Solicitud de Patente de Invención titulada: “REACTOR DE LECHO FLUIDIZADO CON SEPARACIÓN MULTIFÁSICA Y UNIDAD DE REACCIÓN POR FLUIDIZACIÓN CON SEPARACIÓN MULTIFÁSICA”

Solicitante: UNIVERSIDAD EAFIT

RESPUESTA AL OFICIO No. 8048
NOTIFICADO EL 12 DE AGOSTO DE 2019
(PRIMER EXAMEN DE FONDO)

FIG. A

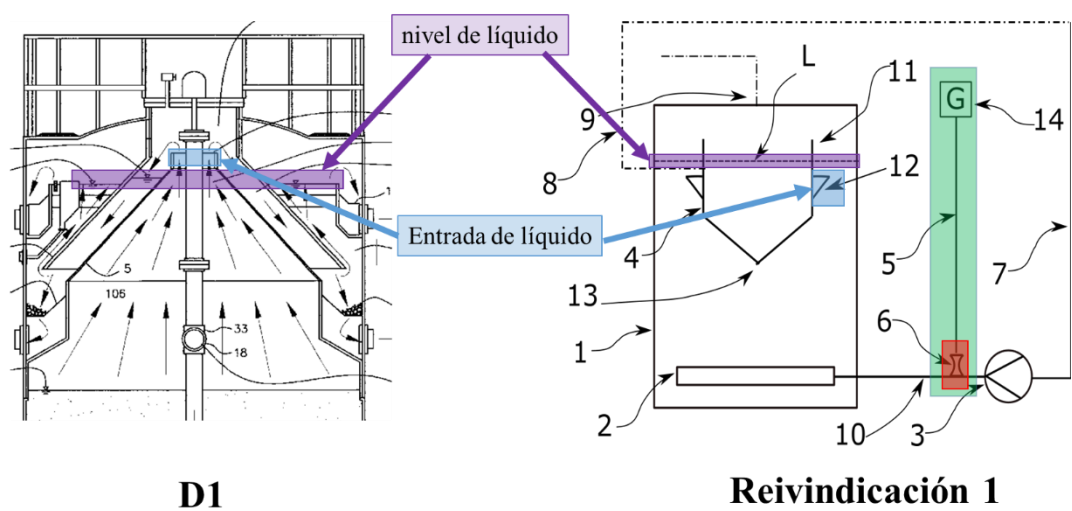
4. a- El Despacho argumenta el documento US 6,531,058 (D3) afecta la novedad de las Reivindicaciones 1 y 2 de la siguiente manera:

- D1 no divulga una unidad de suministro de gas (14), por el contrario, en D1 el gas se genera debido a reacciones biológicas de **microorganismos anaerobios** que se alimenta de materia orgánica residual, y producen como desecho gas; y
- D1 no divulga una unidad de suministro de gas (14) conectada a la tubería de descarga (10) a través de una tubería para transporte de gas (5) **que tiene un Venturi (6)**;

- D1 no divulga una unidad de separación sólido-líquido-gas (4) tiene una entrada de líquido (12) localizada debajo del nivel de líquido (L); por el contrario, D1 divulga que el nivel de líquido del separador sólido-líquido-gas está debajo del collar donde rebosa el líquido que asciende por el tanque.

Para mostrar de manera más evidente las diferencias anteriormente mencionadas, a continuación, presento en la FIG. A, en su parte derecha, la FIG. 1 de la presente invención, donde se muestra la unidad de suministro de gas (14) señalada en **color verde**, en **color rojo** el Venturi (6), en **color azul** la entrada de líquido (12), y en **color morado** el nivel de líquido (L). Asimismo, en la parte izquierda de la FIG.A muestro un recorte de la FIG. 5 de D1 mostrando en **color azul** su entrada de líquido, y en **color morado** su nivel de líquido.

De acuerdo con lo anterior, es evidente que el Despacho omite por completo el hecho de que D1 no divulga una unidad de suministro de gas (14) ni mucho menos un Venturi (6) conectado a dicha unidad, pues en el aparato de D1, no se suministra gas, sino que el gas presente en el aparato es generado por los microorganismos anaerobios que consumen el material de desecho.
